改善箇所説明図

不具合の概要

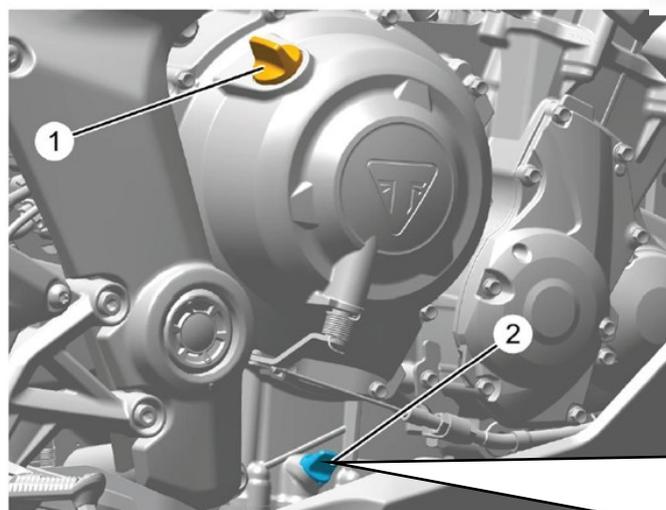
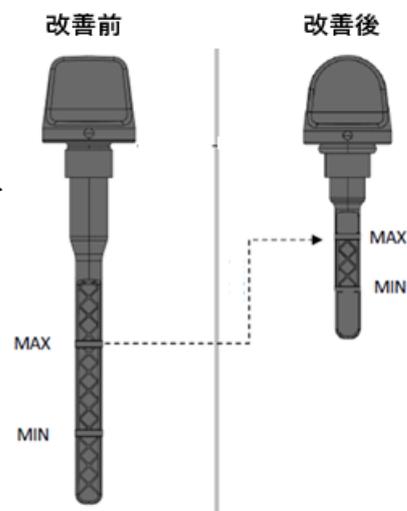
不具合箇所

① はオイル給油口を示す

オイルレベルゲージ

原動機において、使用環境等に対する検討が不十分なため、急減速を繰り返すことにより、エンジン内でエンジンオイルが前方に偏り、油圧が低下することがある。そのため、エンジン内部の潤滑が不足し、最悪の場合、エンジンが破損し、走行不能となるおそれがある。

全車両、エンジンオイルを追加し、オイルレベルゲージを対策品に交換する。なお、エンジンを点検し、内部に損傷が発見された場合は、損傷状態に応じて交換する。また、取扱説明書の追補版を配布する。

識別 対策後は車台番号末尾付近に白色のペイントマークを塗布する。
